福島第一原子力発電所 特定原子力施設に係る実施計画変更比較表（第Ⅱ章 2.11 使用済燃料プールからの燃料取り出し設備）

変更前	変更後	変更理由
<p>2.11 使用済燃料プールからの燃料取り出し設備</p> <p>(中略)</p> <p>2.11.1.5 主要な機器</p> <p>(中略)</p> <p>(3) 燃料取り出し用カバー 燃料取り出し用カバーは、2号機を除き使用済燃料プールを覆う構造としており、必要により、燃料取扱機支持用架構及びクレーン支持用架構を有する。 なお、2号機については、燃料取扱機支持用架構及びクレーン支持用架構を有する燃料取り出し用構台を新設し、既存の原子炉建屋に新たに設ける開口部から、燃料取扱設備を出し入れする構造とする。 また、燃料取り出し用カバーは換気設備及びフィルタユニットを有する。 <u>1号機の燃料取り出し用カバーは、大型カバーとその内部に設ける内部カバーで構成する。</u> なお、換気設備の運転状態やフィルタユニット出入口で監視する放射性物質濃度等の監視状態は現場制御盤及び免震重要棟集中監視室に表示され、異常時は警報を発するなどの管理を行う。</p> <p>(中略)</p> <p>2.11.2 基本仕様 2.11.2.1 主要仕様 (1) 燃料取扱設備 <u>(2号機、3号機及び4号機を除く)</u> a. 燃料取扱機 <u>個数</u> 1 式 b. クレーン <u>個数</u> 1 式</p> <p>(4号機) a. 燃料取扱機 <u>型式</u> 燃料把握機付移床式 <u>基数</u> 1 基 <u>定格荷重</u> 燃料把握機 : 450kg 補助ホイス : 450kg</p> <p>b. クレーン 型式 天井走行式 基数 1 基 定格荷重 主巻 : 100t 補巻 : 5t ホイス : 10t</p> <p>c. エリア放射線モニタ 検出器の種類 半導体検出器 計測範囲 10⁻³~10mSv/h 個数 2 個 取付箇所 4号機 原子炉建屋 5FL (燃料取り出し用カバーオペフロ階)</p> <p>(中略)</p>	<p>2.11 使用済燃料プールからの燃料取り出し設備</p> <p>(中略)</p> <p>2.11.1.5 主要な機器</p> <p>(中略)</p> <p>(3) 燃料取り出し用カバー 燃料取り出し用カバーは、2号機を除き使用済燃料プールを覆う構造としており、必要により、燃料取扱機支持用架構及びクレーン支持用架構を有する。 なお、2号機については、燃料取扱機支持用架構及びクレーン支持用架構を有する燃料取り出し用構台を新設し、既存の原子炉建屋に新たに設ける開口部から、燃料取扱設備を出し入れする構造とする。 また、燃料取り出し用カバーは換気設備及びフィルタユニットを有する。 <u>(記載削除

図 6.2.2-2 ランウェイガードの応力図（曲げモーメント）
（地震時(1.5Ci)）

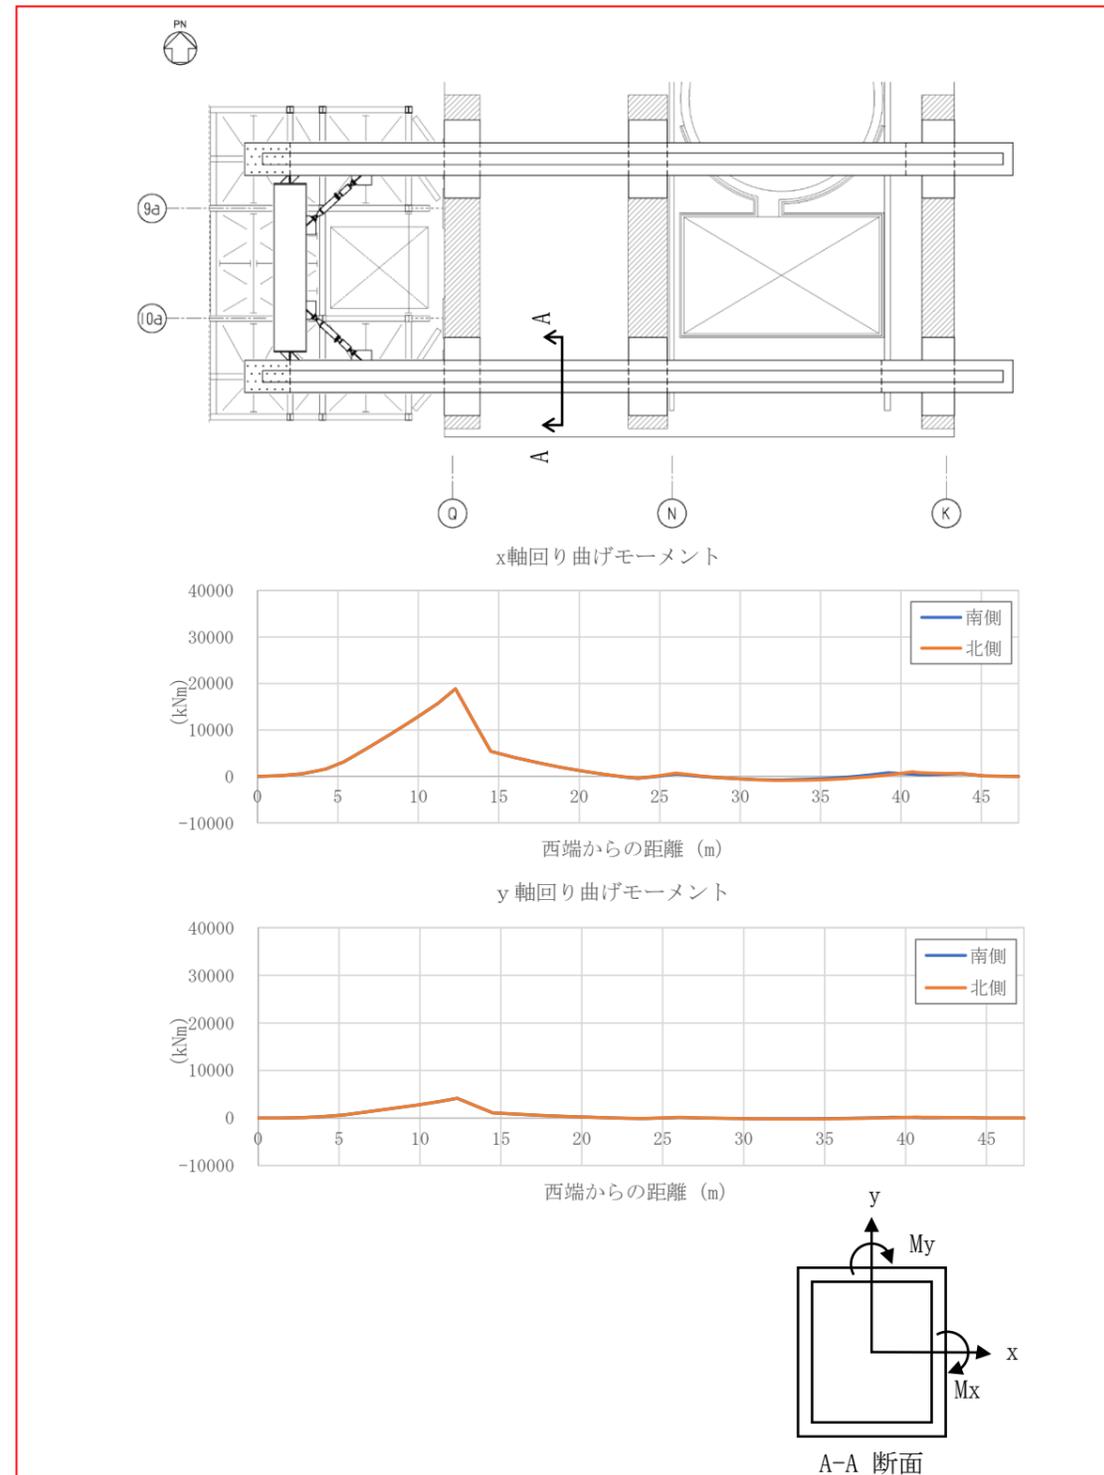
代表例として燃料取扱設備位置 CASE1 の応力解析結果を図 6.2.2-2 及び図 6.2.2-3 に示す。西側端部がはね出しになっているため、Q 通りの基礎部分に応力が集中している。

図 6.3.2-1(1) NS・UD 方向 最大応答加速度分布
(1/2Ss450 地震時)

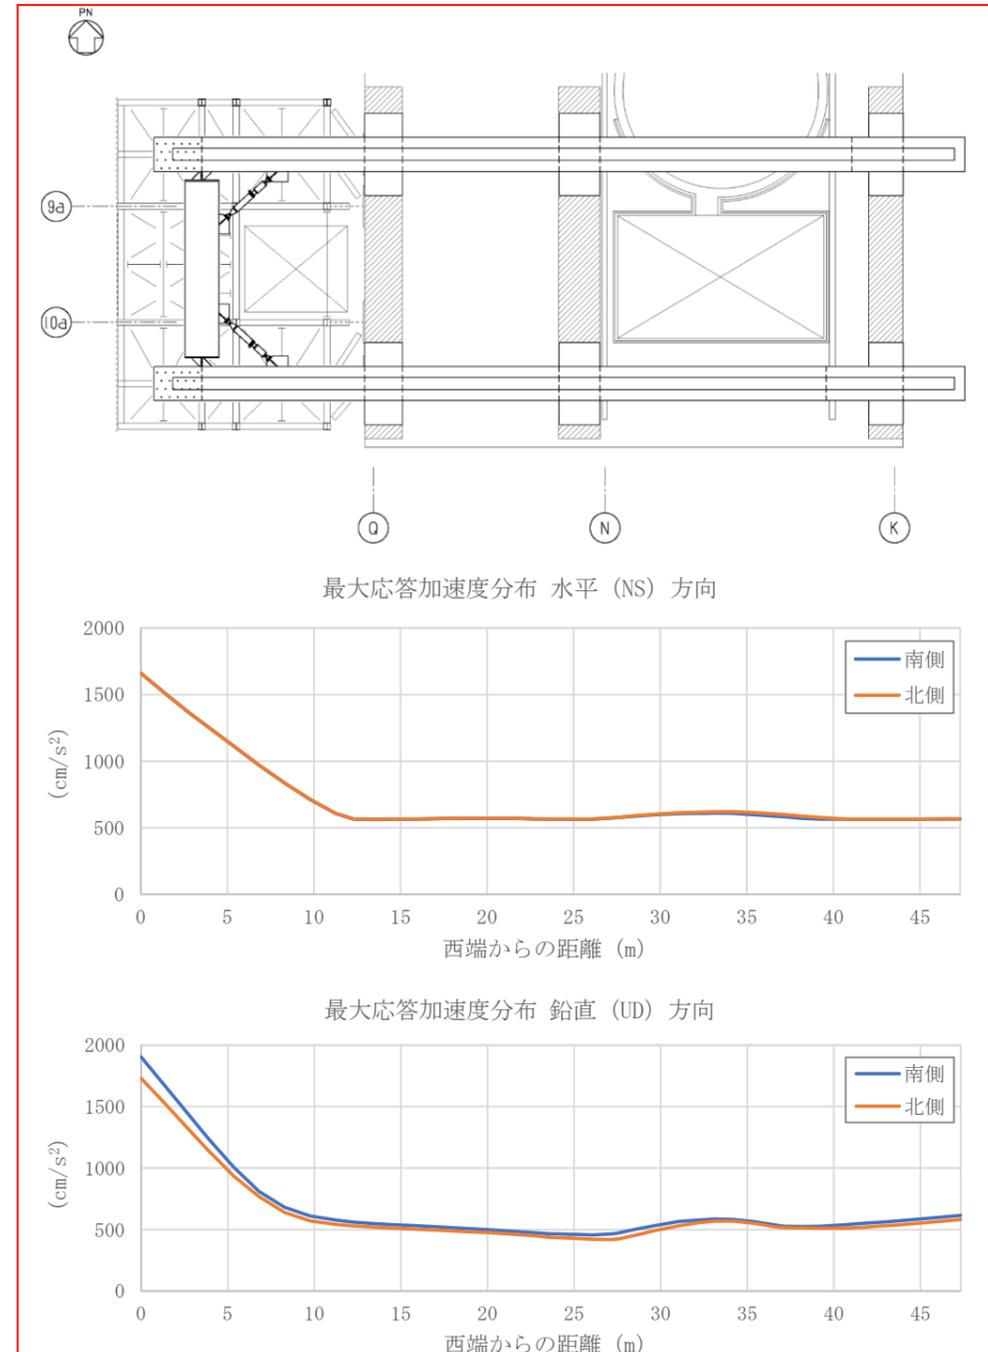
全ケース包絡の最大応答加速度分布及び応力図を図 6.3.2-1 に示す。西側端部がはね出しとなっているため、Q 通りの基礎部分に応力が集中している。

図 6.4.2-1(1) NS・UD 方向 最大応答加速度分布 (Ss900 地震時)

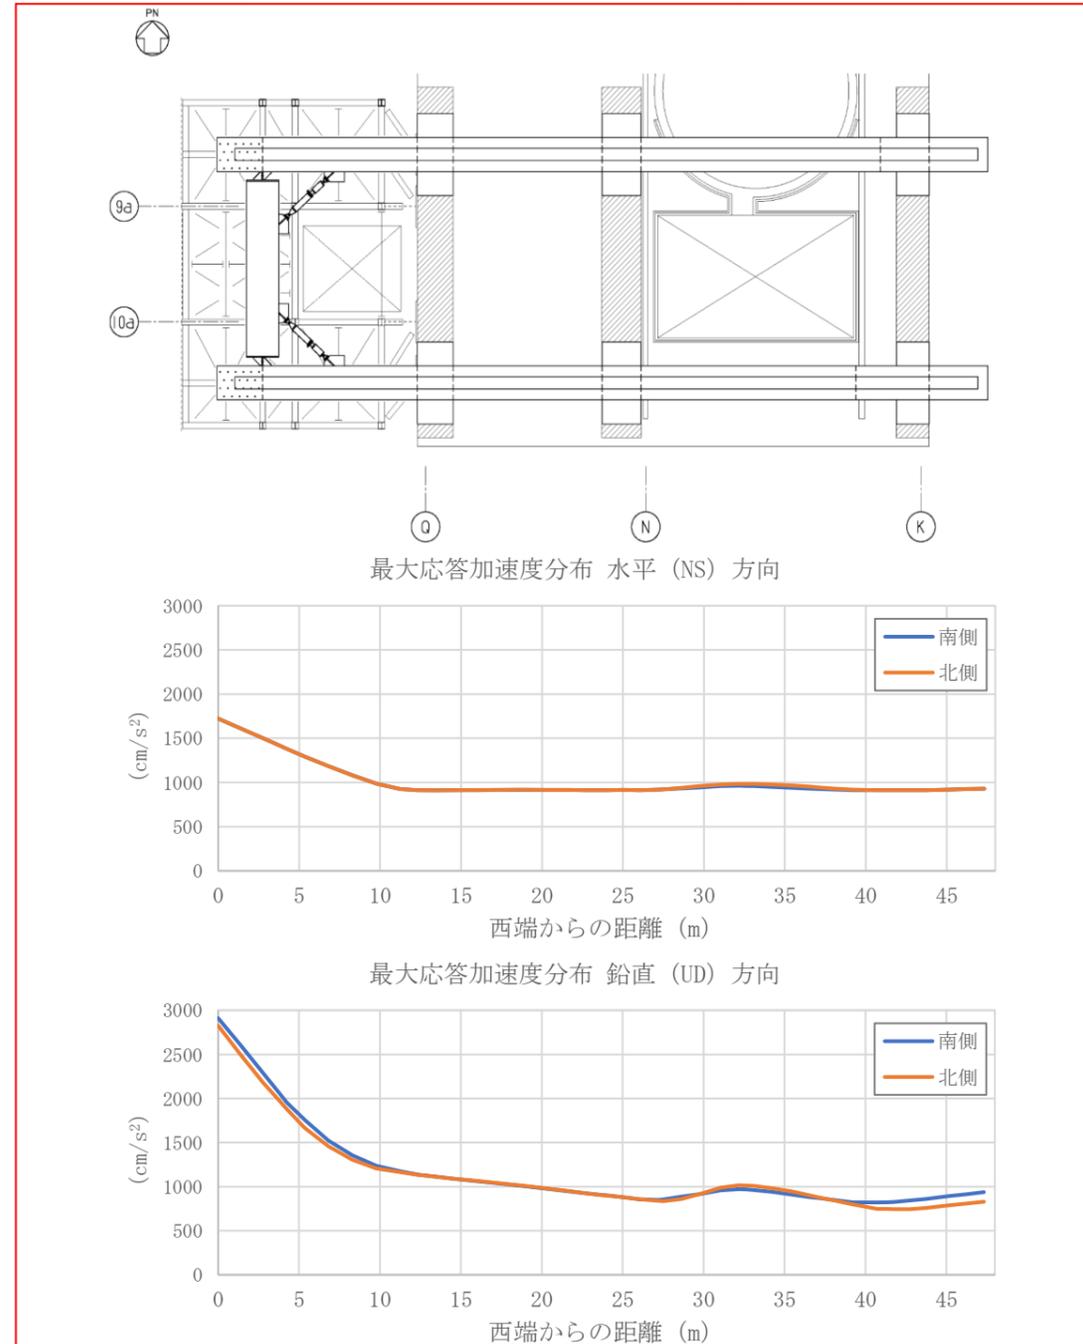
代表例として燃料取扱設備位置 CASE2 の最大応答加速度分布及び応力図を図 6.4.2-1 に示す。西側端部がはね出しとなっているため、Q 通りの基礎部分に応力が集中している。
